Aneks nr 4 do SWZ

Dotyczy: specyfikacji warunków zamówienia na budowę Komendy Powiatowej Państwowej Straży Pożarnej oraz Jednostki Ratowniczo-Gaśniczej w Garwolinie – II etap.

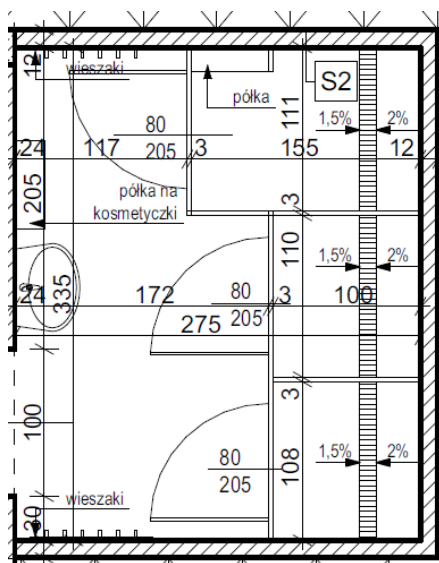
40. Proszę o wyjaśnienie, czy ścianki wydzielające w pomieszczeniu umywalni nr 0.21 na parterze również należy ująć w wycenie zgodnie z rysunkiem poniżej? Jeżeli tak, proszę o przekazanie ich specyfikacji technicznej.

Odp. Ścianki należy ująć w wycenie: ścianki czołowe, działowe oraz drzwi wykonane z litej płyty HPL o grubości 30mm, wodo i wilgocioodpornej zaimpregnowanej przeciwgnilnie, odpornej na zarysowania, pęknięcia i uderzenia, o strukturze powierzchni chropowato-matowej.

**Montaż do ściany prostokątnymi profilami aluminiowymi, ściana czołowa
zwieńczona profilem górnym.**

- profile z aluminium anodowanego z możliwością malowania proszkowego wg palety RAL,

- drzwi jednoskrzydłowe, fazowane, które po zamknięciu tworzą gładką powierzchnię ze ścianką czołową, amortyzowane uszczelką,
 - zamykanie dwuelementowe, ze stali nierdzewnej, zamknięcie ryglujące z sygnalizacją wolne/zajęte, z możliwością awaryjnego otwierania,
 - zawiasy nawierzchniowe, ze stali nierdzewnej,
 - nóżki ze stali nierdzewnej,
 - dodatki: haczyk ubraniowy, odbojnik.
41. W przedmiarze robót budowlanych brakuje pozycji do wyceny stolarki okiennej i drzwiowej z zestawienia na rysunku PW-A-04-17. Proszę o uzupełnienie.
- Odp. Należy uwzględnić w wycenie stolarkę wewnętrzną p.poż z rysunku PW-A-04-17.**
